Onderwerp: RE: aanvraag omgevingsvergunning WP NIJP ingediend

Onderwerp: aanvraag omgevingsvergunning WP NIJP ingediend

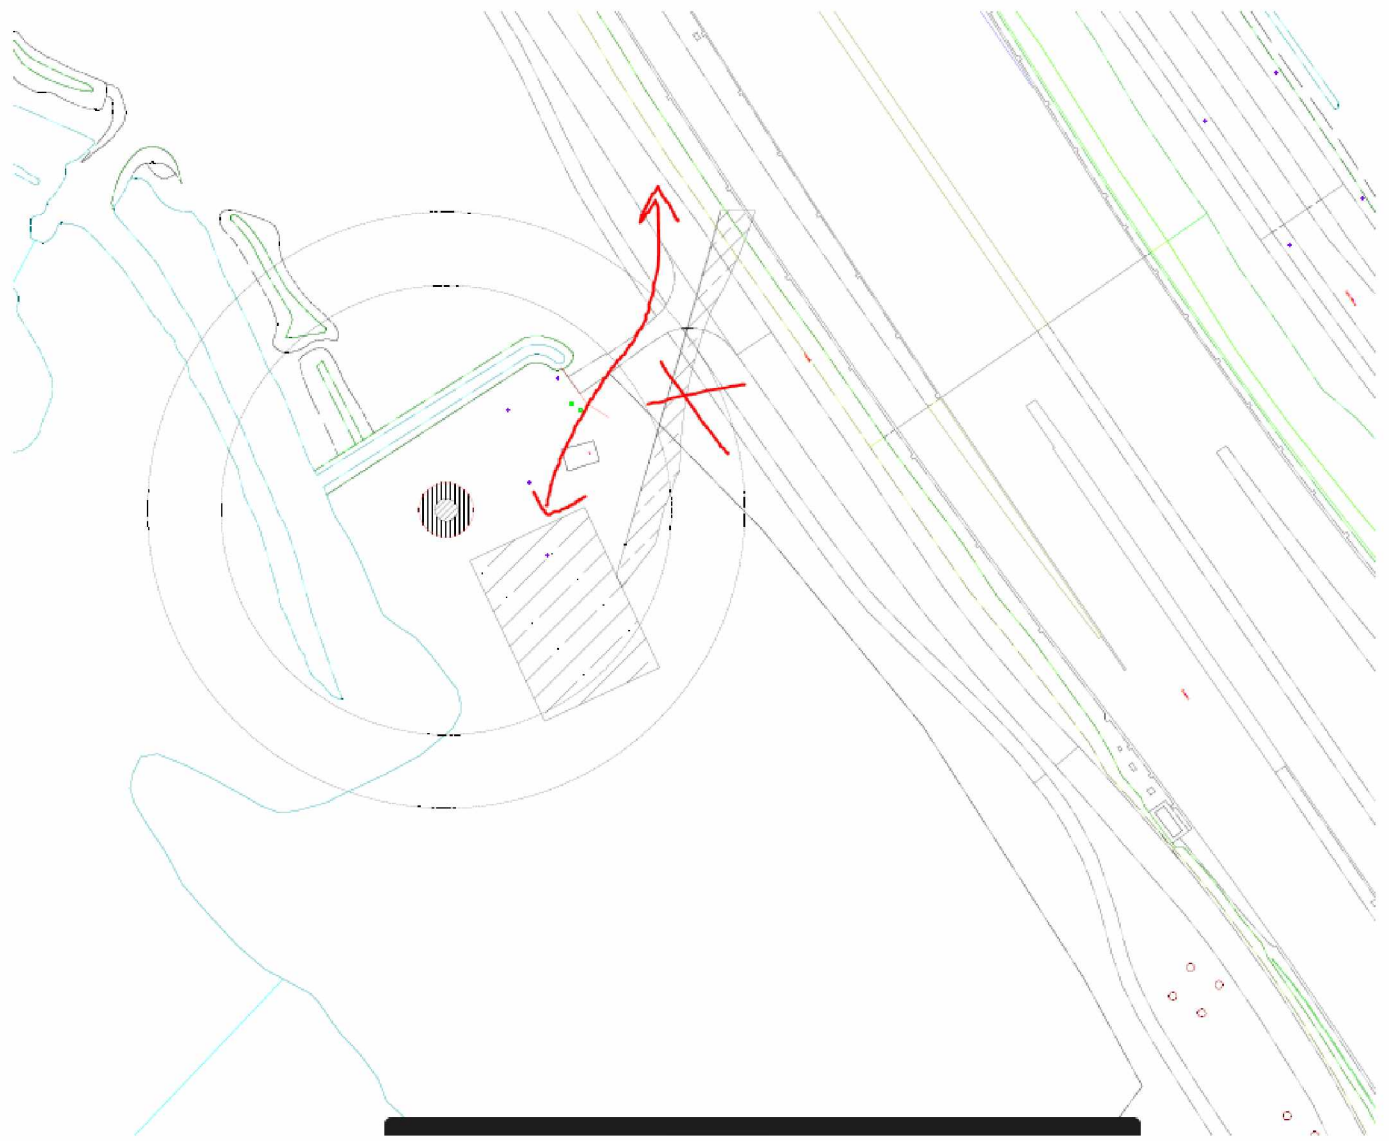
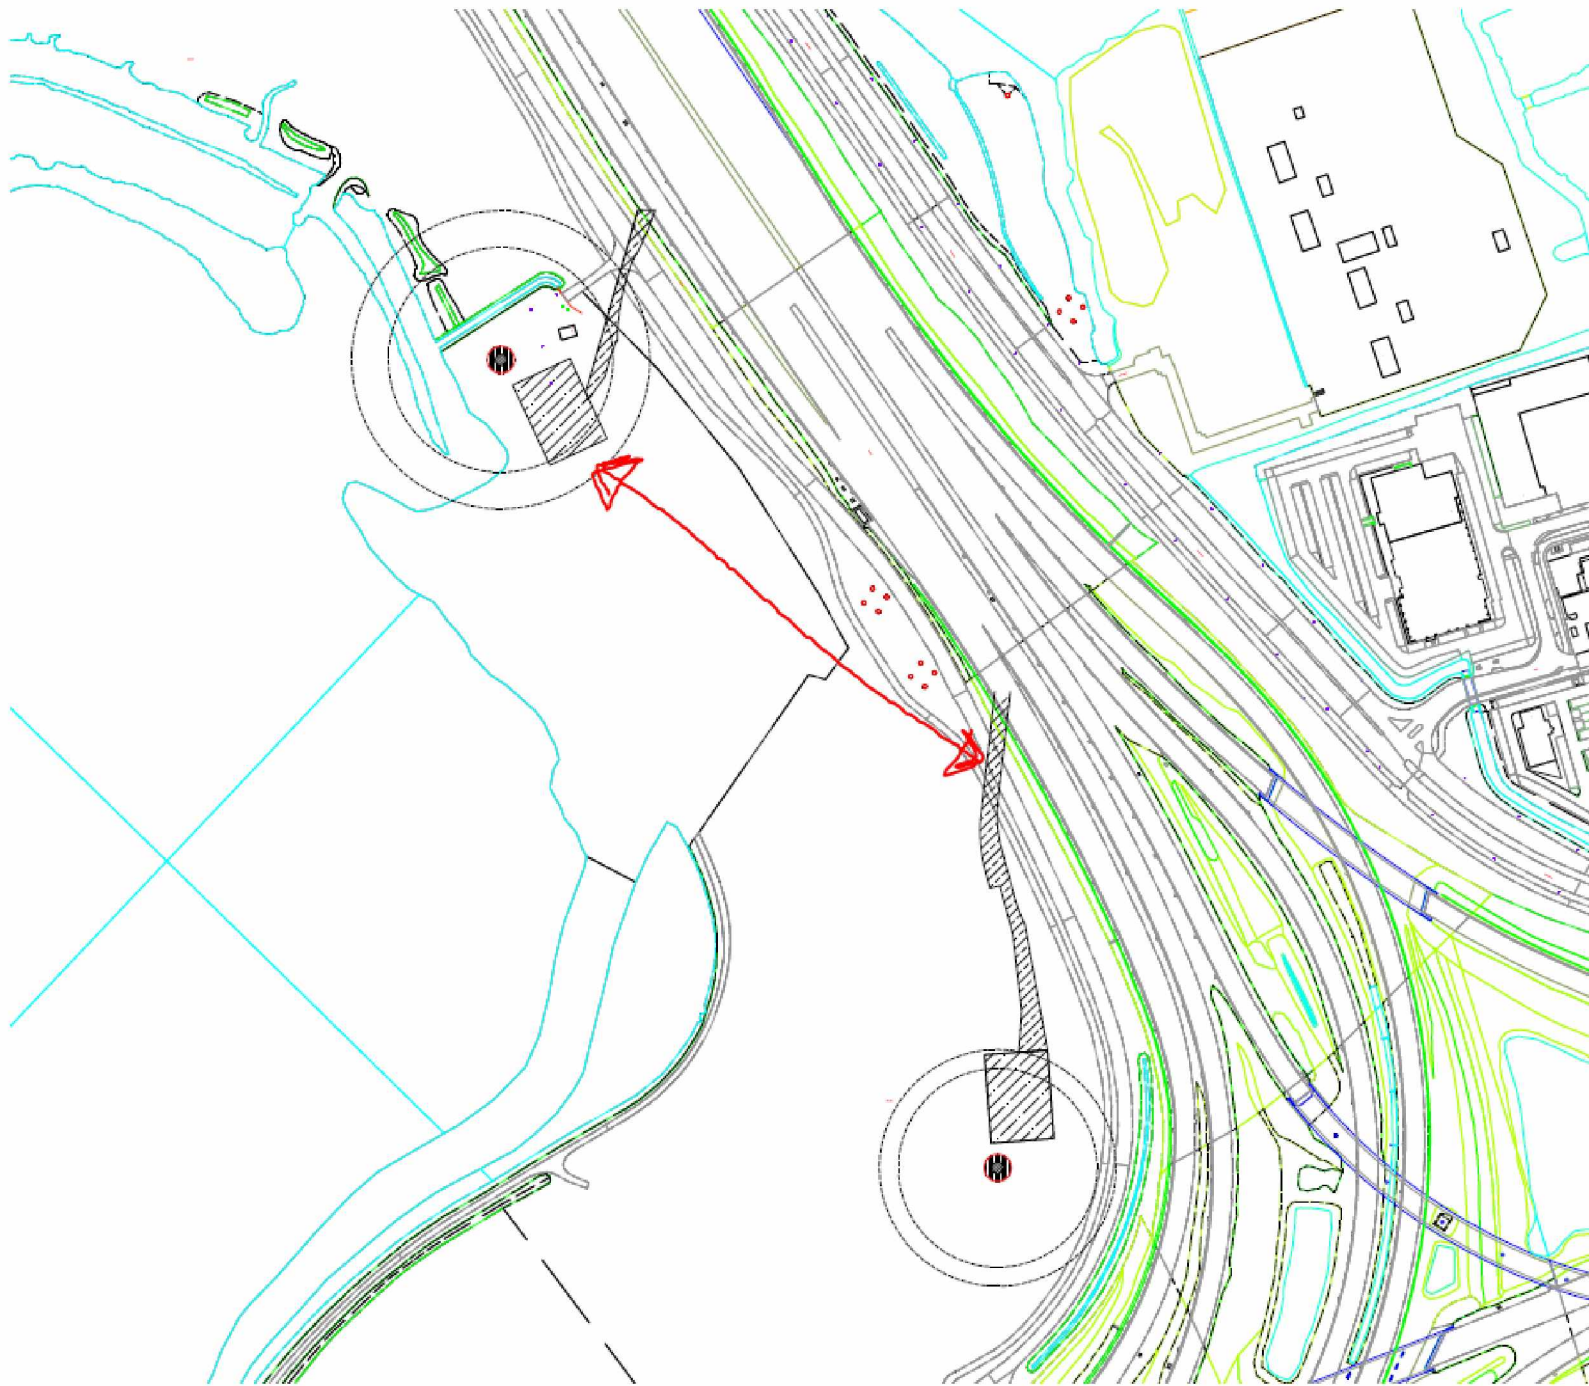
De impact van de toegangswegen en kraanopstelplaatsen wordt niet inzichtelijk gemaakt op deze manier. Er ontbreekt zeer belangrijke context op de kaarten. Het lijkt nu of dat er verder geen aandacht is voor het bestaande landschap, er is niet af te leiden waarom voor deze posities is gekozen qua ontsluiting. Ik zou minimaal google earth als ondergrond willen zien met daarop alle bestaande groen en belangrijke landschappelijke elementen zoals het reliëf. En wat gekapt gaat worden (heester en bomen). Waardoor inzichtelijk wordt dat deze routes het meest logisch zijn.

- In het algemeen lijkt het mij belangrijk om aan te geven waar de bestaande bomen + heesters staan. En welk moeten worden gekapt ten aanzien van de toegangsweg.
- Dat uit de tekening leesbaar is waarom de toegangsroutes op getoonde locaties het meest logisch zijn.
- Kraanopstelplaatsen ter indicatie zijn i.v.m. de landschappelijke inpassing van de windmolens (dit moet worden opgenomen in de legenda van de kaarten of er dient een algemene tekst te worden opgenomen op alle kaarten waarbij dezelfde strekking is aangeven.) algemene tekst bij de kaarten, dat de toegangsweg, kraanopstelplaats ter indicatie zijn en dat de definitieve locatie afhankelijk is van verschillende factoren. Zoals landschappelijke inpassing, routing etc.
- Aangeven van de dam tot dam route (tracé) bij pagina 1

Rode pijl is bestaand gebied zonder groen, braakliggend. Hier hoef je dus niks te kappen qua groen. Is dit niet een optie voor de route?

Aangeven landschappelijke context, locatie 2 dus de hoogte verschillen + opgaand groen.

Locatie I - Toegangsweg verloopt hier niet via de bestaande brug en routing. Dit lijkt mij geen wenselijke situatie. Je kapt een heel deel van de groene zoom.. Is het niet mogelijk om de toegang te combineren met locatie 2? Zie onderstaande tekening
